הנדון: הדירה ב [REDACTED] ירושלים

ליקויי בנייה

חוות דעת מקצועית

1.1.2. מטבח.

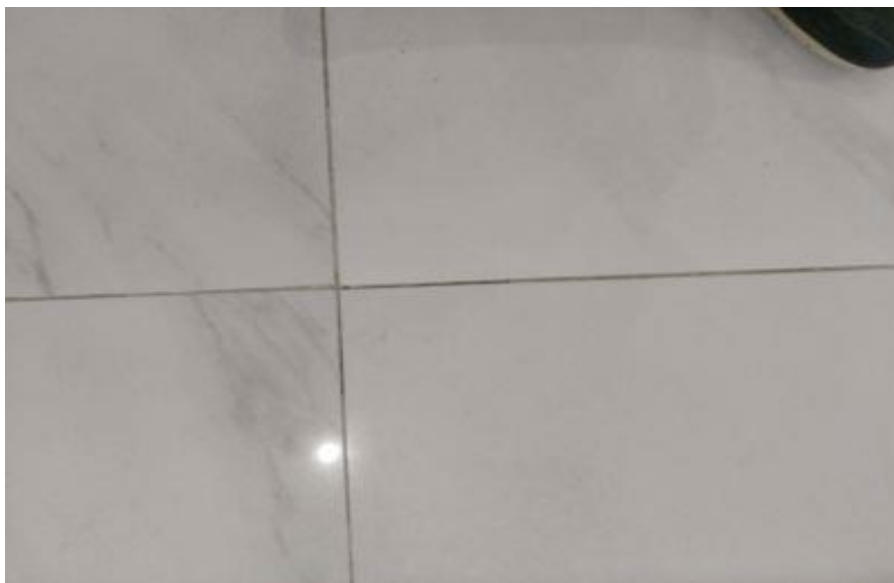
1.1. כתמים בריצוף, שאינם ניתנים להסרה.

1.1.1. חדר דיור.

מומלץ לבצע בדיקת מעבדה לטיב האריח.

מומלץ לבצע בדיקת מעבדה לטיב האריח.

1.3. כללי: כתמים בריצוף שאינם ניתנים להסרה, נעשתה בדיקת מעבדה ונמצא שהריצוף לא תקין.

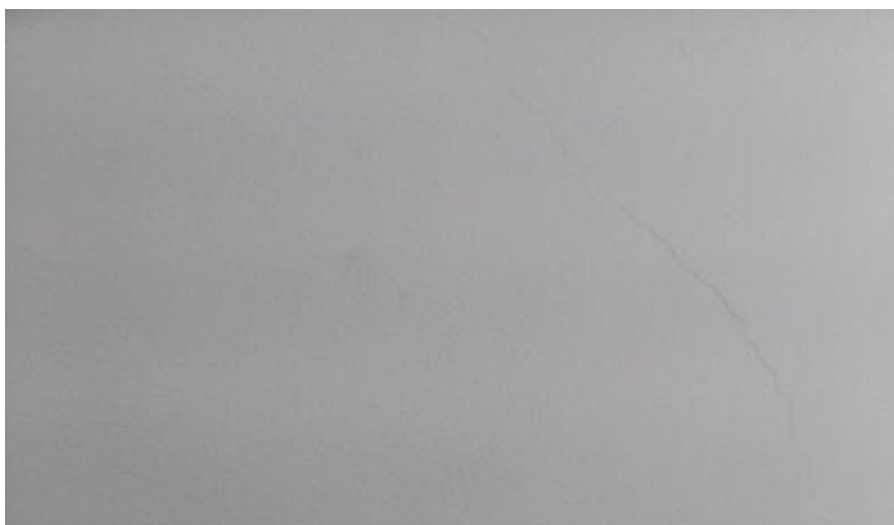
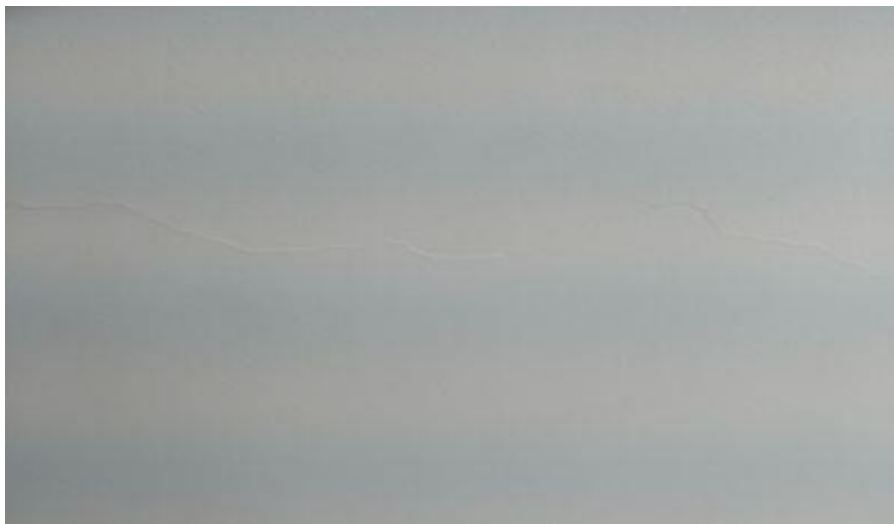
זאת בניגוד לת"י 314. וכן בניגוד לת"י 1555 חלק 3 סעיף 2.5 האומר שנדרש להגן על הרצפה מפני נזקים או לכלוך בעת עבודות בניה. וע"פ נספח א' לתקן, האומר שנדרש להגן על הרצפה משאריות צמנט, חול ומלט ומכל חומר שיכול לגרום כתמים ושחיקה.

מכיוון שלא ניתן להסיר הכתמים ובמידה והלקוח לא קיבל הנחיות לטיפול בריצוף כפי שטען, ובהנחה שלא נותרו עודפי ריצוף, יידרש להחליף הריצוף בחדרים היבשים.

5.1. איטום חסר בין האסלה לחיפוי.

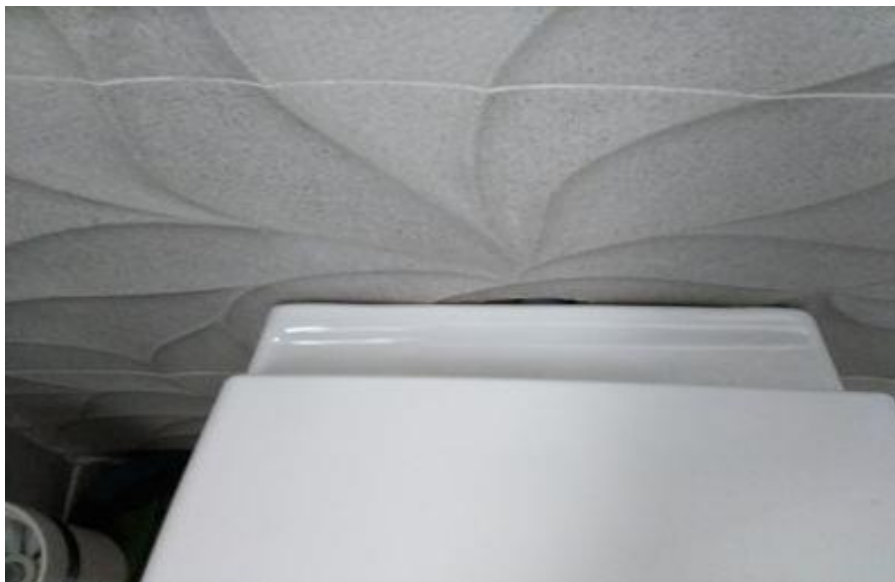
זאת בניגוד להל"ת (קבועות שרברבות ומחסומים) סעיף 3.1.3 הדורש כי:
"במקרים בהם הקבועה נוגעת בקיר או ברצפה, יהיו שטחי המגע אטימי
מים" ובניגוד למפרט הכללי לעבודות בניה – סעיף 07042 – לפיו "חיבורי
הקבועות לקירות ולרצפות יהיו אטימים, חזקים ויציבים. עם זאת יהיה
החיבור גמיש כדי למנוע העברת מאמצים העלולים לפגוע בשלמות
הקבועה. כל הברגים האומים ושאר אמצעי החיבור יהיו מפלדה מגלוונת,
פליז וכד'".

יש צורך במילוי סיליקון דוחה עובש.
